Projekt:	Rekonstrukce objektu MŠ Palackého 4059 v Chomutově	
Objednatel:	Statutární město Chomutov	
Předmět:	Pokyn k provedení změny (PPZ)	1

Předmět změny: Vstupní schodiště do MŠ, nesoudržný cihelný základ schodiště, demolice, nový návrh provedení schodiště

Projekt:	Rekonstrukce objektu MŠ Palackého 4059 v Chomutově		
Objednatel:	Statutární město Chomutov		
Předmět:	Oznámení možné změny (OMZ)		1

Kód: 2021/70
Stavba: Snížení energetické náročnosti MŠ Palackého č.p. 4059

SCAODIŠTE^V MS^V

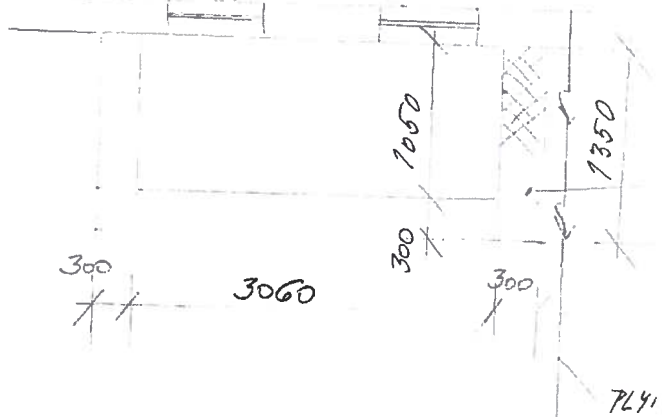
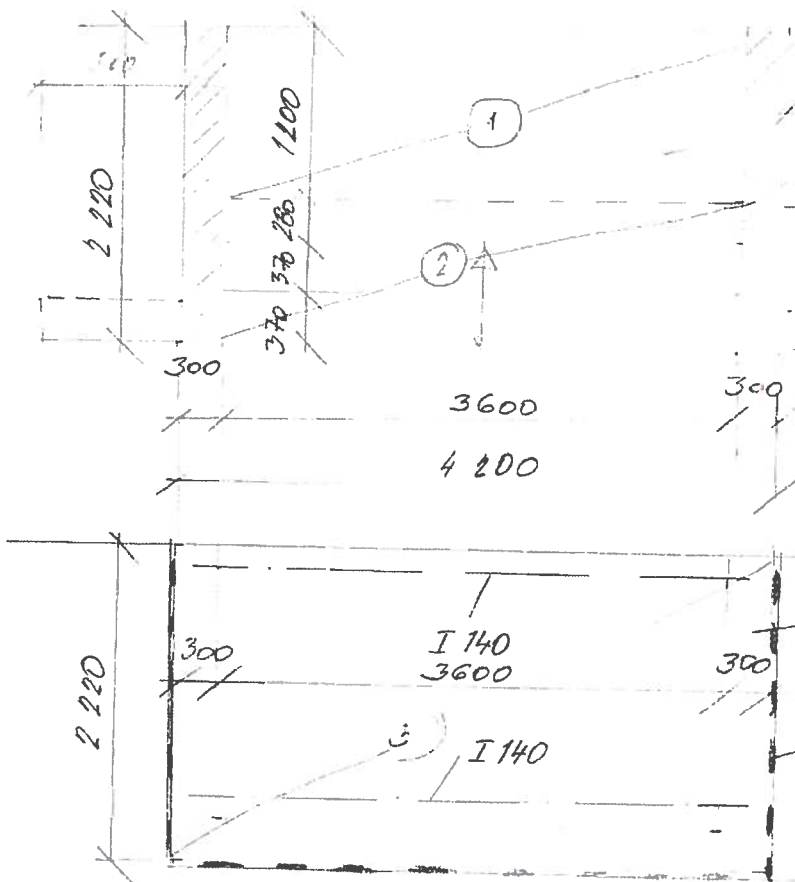
PŮVODNÍ STAV - ZOURÁNÍ

v. stěly 400 nad terémem

CIHELNE ZDIVO v. 1200mm

NOVÁ KONSTRUKCE

500 ŽELEZA + SCAODIŠTE^V Z BETONU + KARI ŠTĚ

ŠTĚPANY KB BLOK ČERVENÝ VÝŠKA 400 mm UKONČENÍE PLOCHOU PLOTVOU STRIŽEDU

① TERASOVÁ PĽACHA NAPR. BEST 600 x 600 x 50

② OBRÁD SCAODIŠTE^V BEST CANTO

TRÁVNICE ŽTE BEDNENÍ VÝŠKA 1200 mm

③ ŽTRAPENIE BEDNENÍ VŠ^V

Zástupcem zhotovitele byl předložen nový návrh - doloženo zákresem (viz. "výkresy"). PD nikterak neřešila úpravu schodiště, pouze mělo dojít k odstranění stávající dlažby za novou. Zhotovitel předložil novou kalkulaci, změnu je nutné odsouhlasit investorem. Prodloužení termínu k uvedené změně není požadováno.
